# COMUNE DI LAGNASCO

### CLASSIFICAZIONE ACUSTICA DEL TERRITORIO COMUNALE

### SCHEMA OSSERVAZIONI

**OSSERVAZIONI ALLA PROPOSTA DI CLASSIFICAZIONE ACUSTICA**

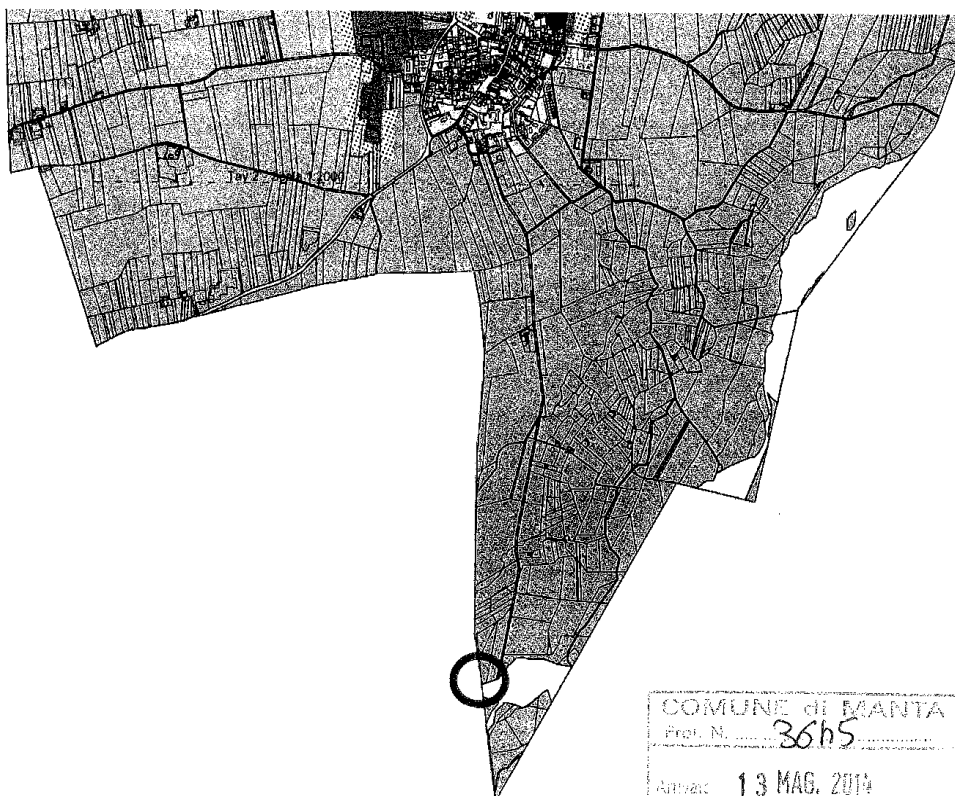
L'ampio ambito in classe III posto all'estremo Sud del Comune di Lagnasco, in corrispondenza del torrente Varaita, ha un poligono non classificato che confina con il territorio del Comune di Manta (in classe III).

**Si richiede di mantenere per tale poligono la classe III dei territori circostanti (o una classe acustica che non comporti un accostamento critico con il Comune di Manta in classe III).**

Nel seguito si individua la posizione del poligono non classificato.

Il poligono di territorio non classificato di cui all'osservazione coincide con il sedime del torrente Varaita indicato sulla cartografia catastale. Al fine di uniformare la cartografia di zonizzazione acustica con quella di PRGC vigente, si è provveduto all'inserimento del tracciato del torrente secondo le indicazioni riportate sulla tavola di piano regolatore "*carta del reticolo idografico*". Determinato il tracciato del torrente si è provveduto alla modifica della classificazione acustica estendendo i poligoni in classe III.

In base a quanto enunciato nel parere tecnico l'osservazione n. 2 è accoglibile.
